Additif 93: Règlement n° 94

Révision 1 – Amendement 3

Complément 4 à la série 01 d'amendements au Règlement – Date d'entrée en vigueur:
26 juillet 2012

Prescriptions uniformes relatives à l'homologation des véhicules en ce qui concerne la protection des occupants en cas de collision frontale

Paragraphe 6.2.1, modifier comme suit:

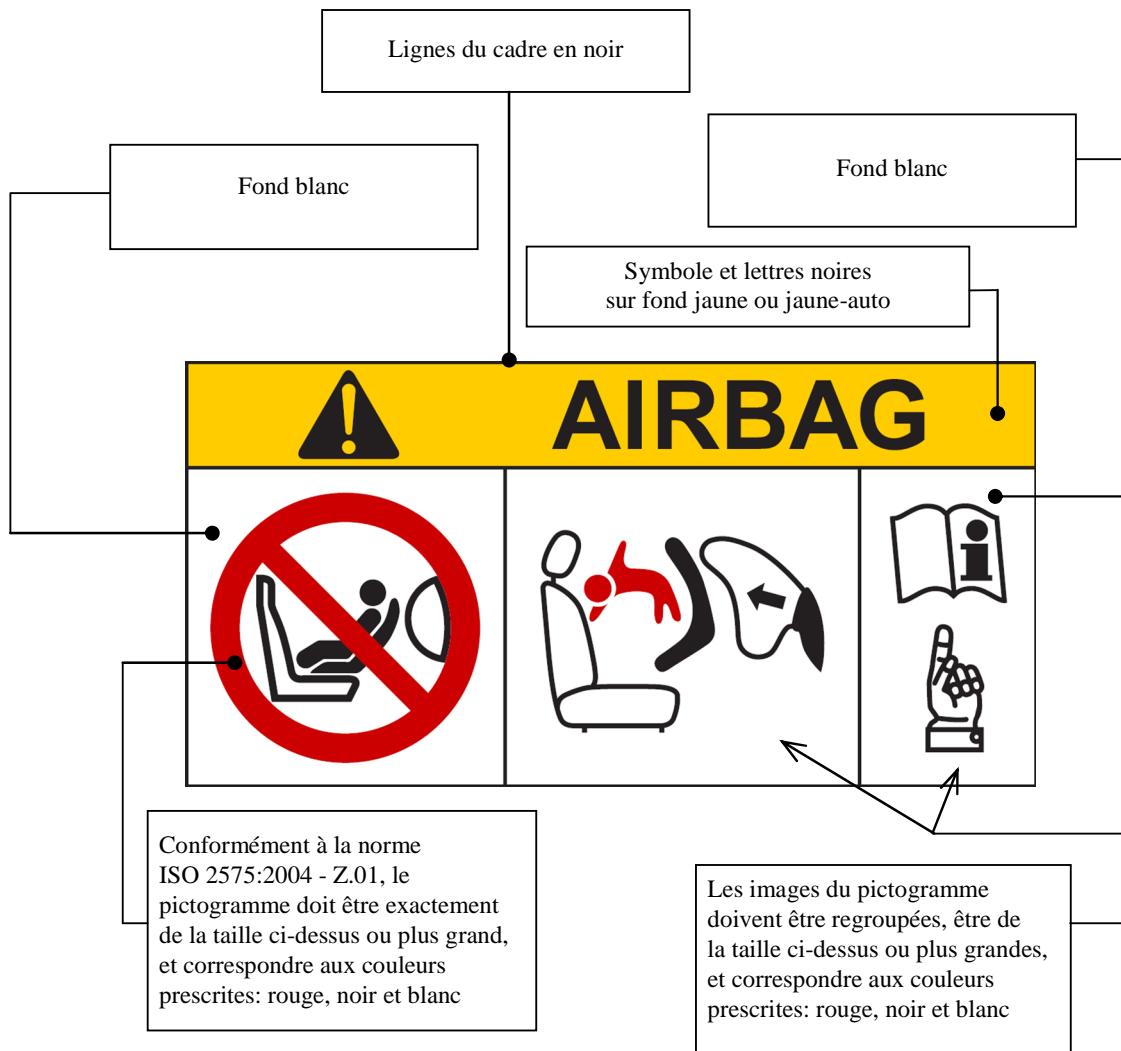
«6.2.1 Ces informations doivent comprendre au minimum une étiquette sur laquelle figurent des pictogrammes de mise en garde explicites, comme indiqué ci-après:

Les dimensions hors tout sont au minimum de 120 x 60 mm (ou une surface équivalente).

La présentation de l'étiquette peut différer de l'exemple ci-dessus mais le contenu du texte doit être conforme aux prescriptions mentionnées plus haut».
